新竹縣政府工程查核代表照片表

工程名稱：新竹縣中小學電力系統改善工程(第7群)

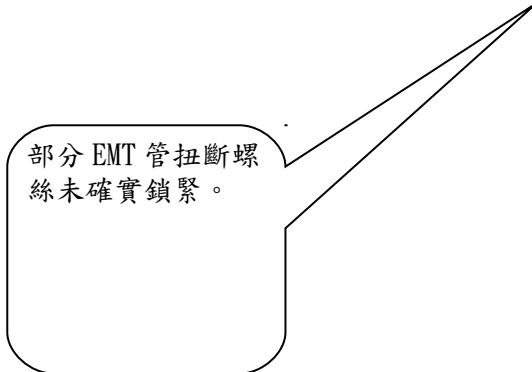
自強國中配電室內變壓器
垂直向未確實固定。

自強國中配電室內變壓器垂直向未確實固定。

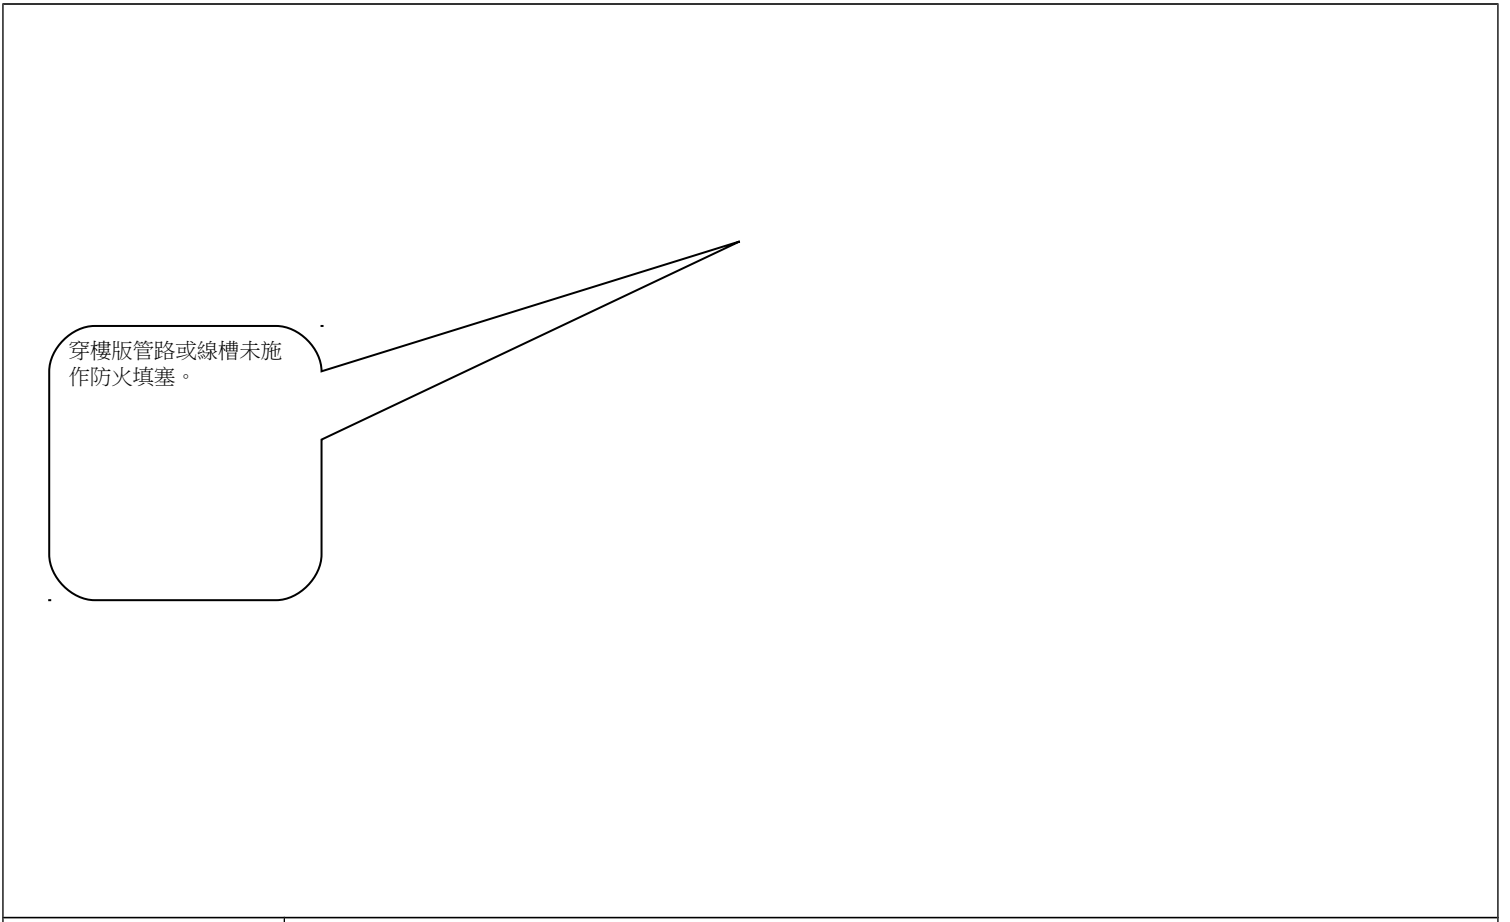
部分 EMT 管扭斷螺
絲未確實鎖緊。

部分 EMT 管扭斷螺絲未確實鎖緊。

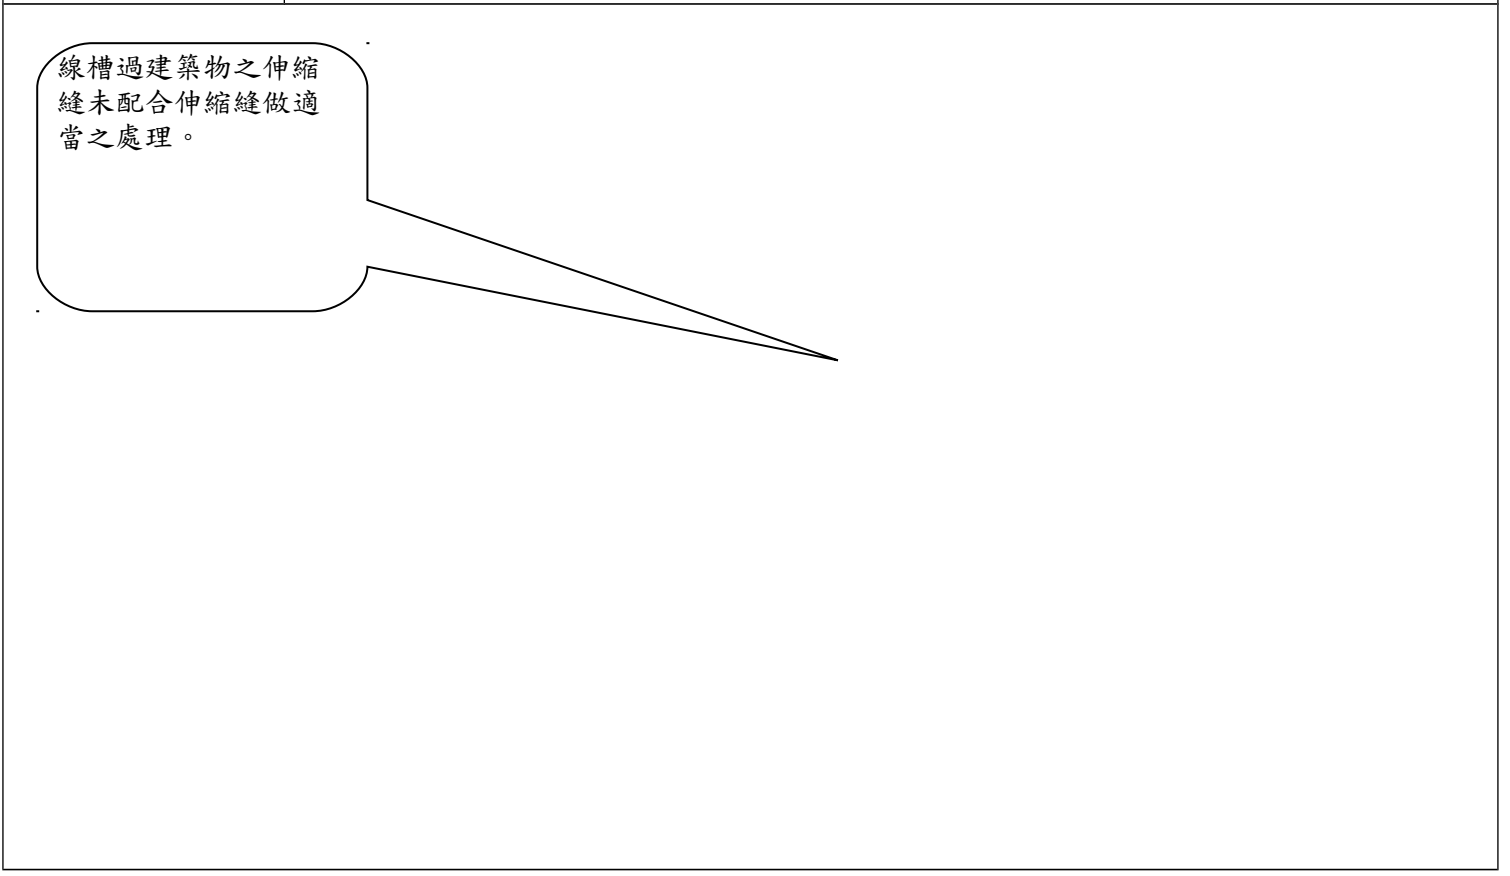
線槽過建築物之伸縮縫未配合伸縮縫做適當之處理。

說明	線槽過建築物之伸縮縫未配合伸縮縫做適當之處理。
----	-------------------------

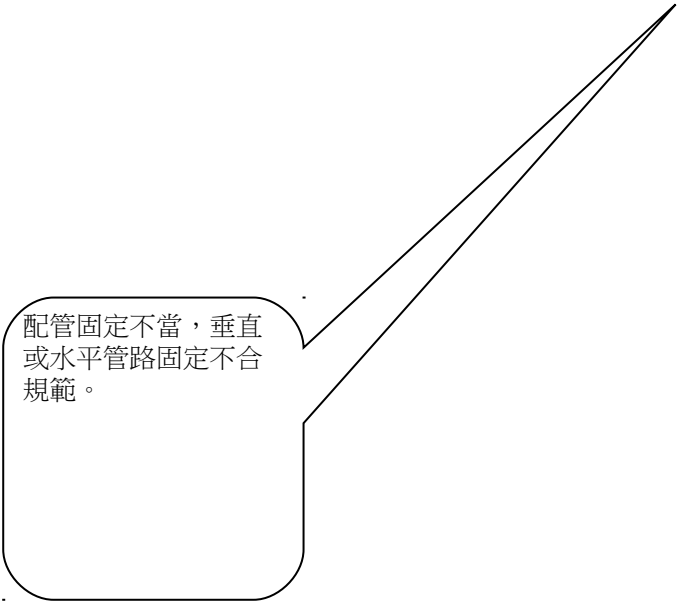
說明	配管固定不當，垂直或水平管路固定不合規範。
